**Verslag huishoudelijke elektrische installatie op laagspanning en zeer lage spanning****Algemeen:**

Referentie: 006-20260909-03	Datum controle: 09/09/2026
Keurder: 006

Eigenaar:	Isabelle Dierick	EAN-code:	541448820856663936
Adres installatie:	Frankrijklaan 4, 2400 - Mol	Nummer teller(s):	1sag1100733968
		Distributienetbeheerder installatie:	Fluvius
Datum uitvoering installatie:	☒ Vóór 01/10/1981 ☐ Tussen 01/10/1981 en 01/06/2020 ☐ Vanaf 01/06/2020		
Type:	☒ Wooneenheid ☐ Niet-huishoudelijk ☐ PV ☐ Batterij ☐ Laadpaal

☐ 6.4 (Gelijkvormigheidscontrole voor ingebruikname)
☐ 6.4 (Belangrijke wijziging/uitbreiding)
☐ 6.5 (Controlebezoek)
☐ 8.4.1 (Controlebezoek van een oude installatie voor de verzwaring van de aansluiting op het openbaar distributienet)
☒ 8.4.2 (Controlebezoek van een oude installatie bij verkoop)
☐ 8.4.3 (Vrij controlebezoek van een oude installatie)
☒ Afwijkende beschikkingen (Boek 1) toegepast
☐ Herkeuring op het verslag

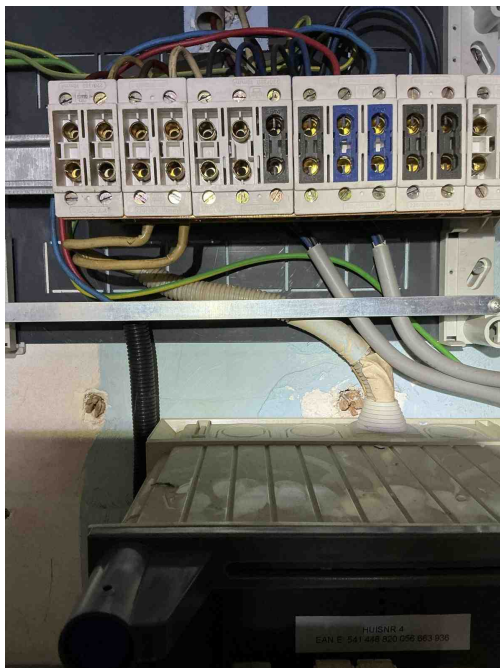
B34 - Het kabeltype van de meterbord verbinding aan de oorsprong van de installatie beantwoordt niet aan de minimale vereisten vastgelegd door de distributienet beheerder. (Boek1: 1.5 + SYNERGRID C1/107)

Opmerking: Vob

B30 - De houder van de beveiliging in een huishoudelijke ruimte is niet voorzien van aangepaste kalibreerelementen (Boek1: 5.3.5.5).

Opmerking: O.a. bord1

B17 - De voedingsspanning is niet op elk bord vermeld (Boek 1: 3.1.3.3).
Opmerking: Alle borden

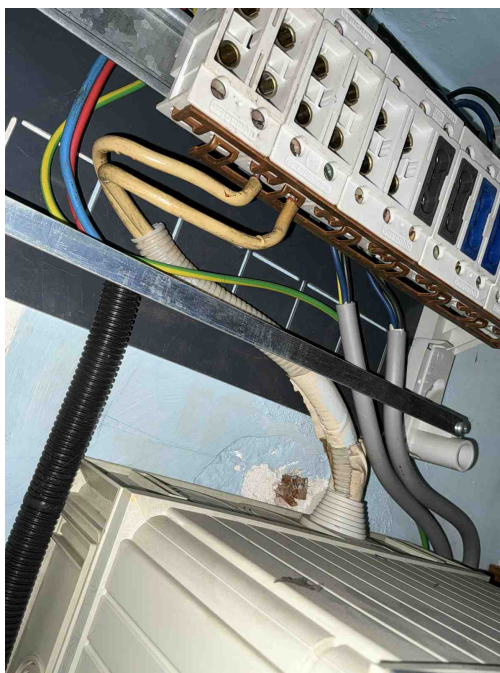
B04 - De aanduiding van de kringen, klemmen en/of schakelapparatuur ontbreekt, is onjuist of is onvolledig (Boek 1: 3.1.3.1/5.1.6.1).

B06 - Het elektrisch verdeelbord heeft niet de minimale beschermingsgraad IPXX-B in een gewone ruimte (Boek 1: 4.2.2.3).
Opmerking: O.a. bord1

B17 - De voedingsspanning is niet op elk bord vermeld (Boek 1: 3.1.3.3).
Opmerking: Alle borden

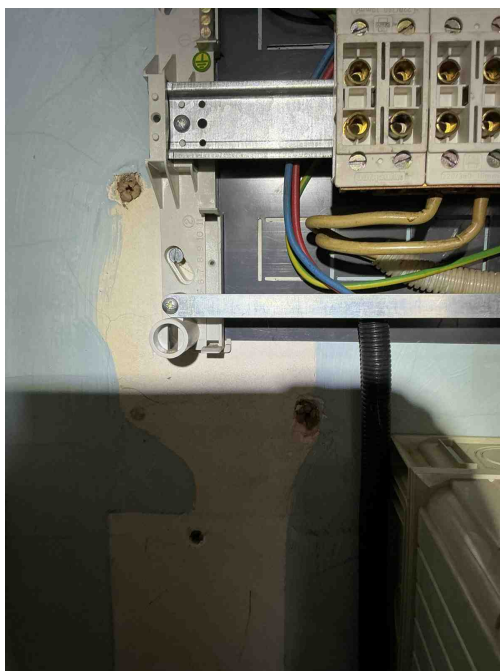
T21 - Het elektrisch materieel is niet geplaatst volgens de voorschriften van de fabrikant/ regels van goed vakmanschap . (Boek 1: 1.4.1.3)

Opmerking: O.a. schroeven bord1, barenstel bord1, verdeelstekker vast opgesteld

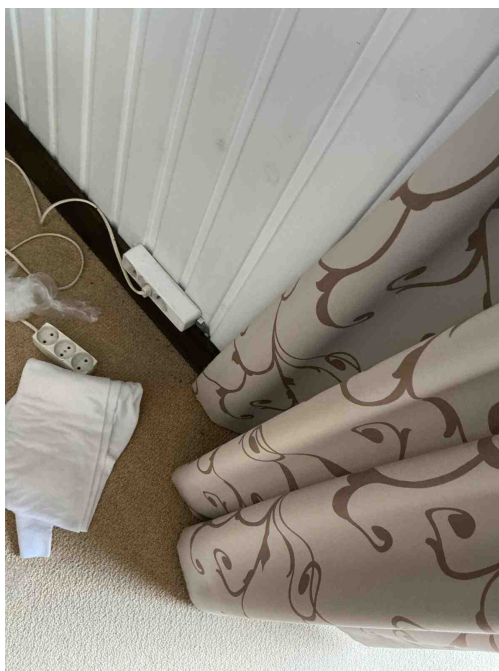
T21 - Het elektrisch materieel is niet geplaatst volgens de voorschriften van de fabrikant/ regels van goed vakmanschap . (Boek 1: 1.4.1.3)

Opmerking: O.a. schroeven bord1, barenstel bord1, verdeelstekker vast opgesteld

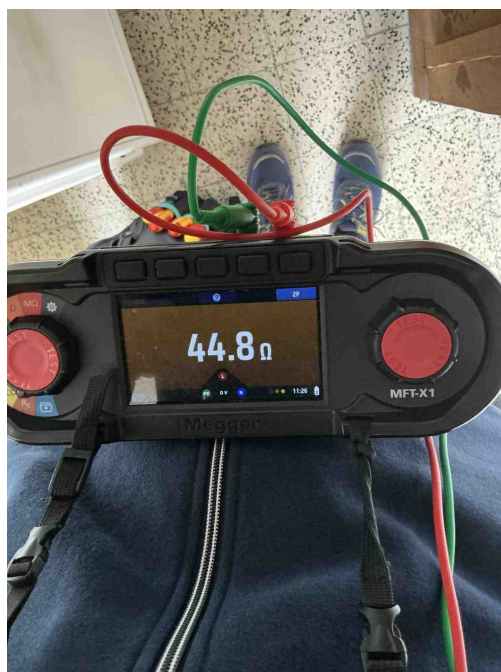
T21 - Het elektrisch materieel is niet geplaatst volgens de voorschriften van de fabrikant/ regels van goed vakmanschap . (Boek 1: 1.4.1.3)

Opmerking: O.a. schroeven bord1, barenstel bord1, verdeelstekker vast opgesteld

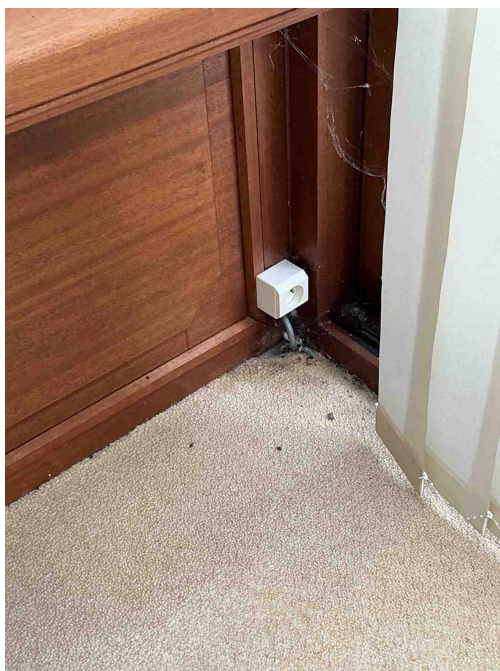
T11 - De contactdozen waarvan de toegekende stroomsterkte maximaal 16A en de toegekende spanning maximaal 250V bedraagt en niet bedoeld zijn voor de voeding van een of meerdere verbruikstoestellen voor een specifiek doel en niet geplaatst zijn in of op schakel- en verdeelborden, beschikken niet of IPXX-D (incl. gemeenschappelijke delen residentieel geheel) (Boek 1: 4.2.2.3/5.3.5.2).

Opmerking: O.a. keuken, badkamer

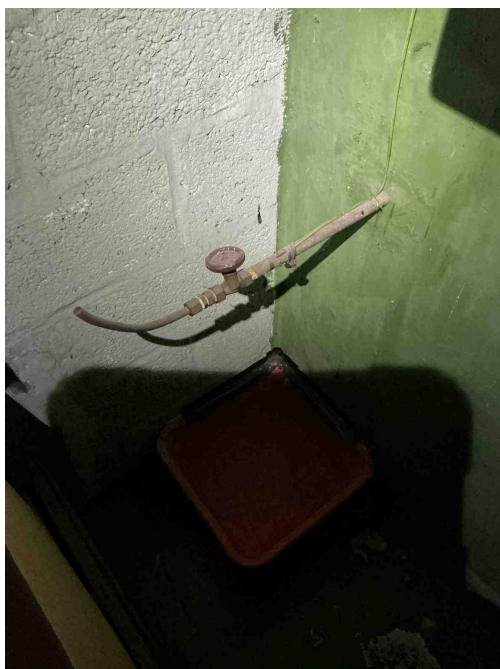
T13 - Opbouwcontactdozen en/of -schakelaars zonder achterplaatje mogen niet rechtstreeks op een brandbare ondergrond bevestigd worden (Boek 1: 4.3.3.5).

Opmerking: O.a. veranda

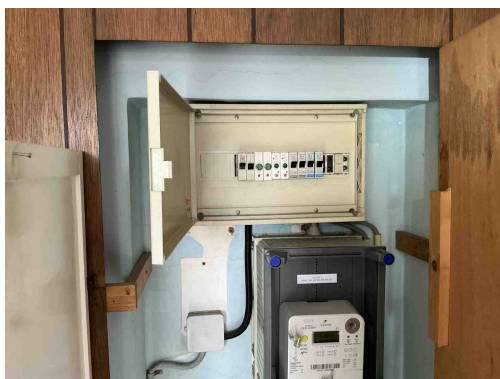
A07 - Het gebruik van gas- en/of waterleiding als aardelektrode, is niet toegestaan (Boek 1: 5.4.2.1).
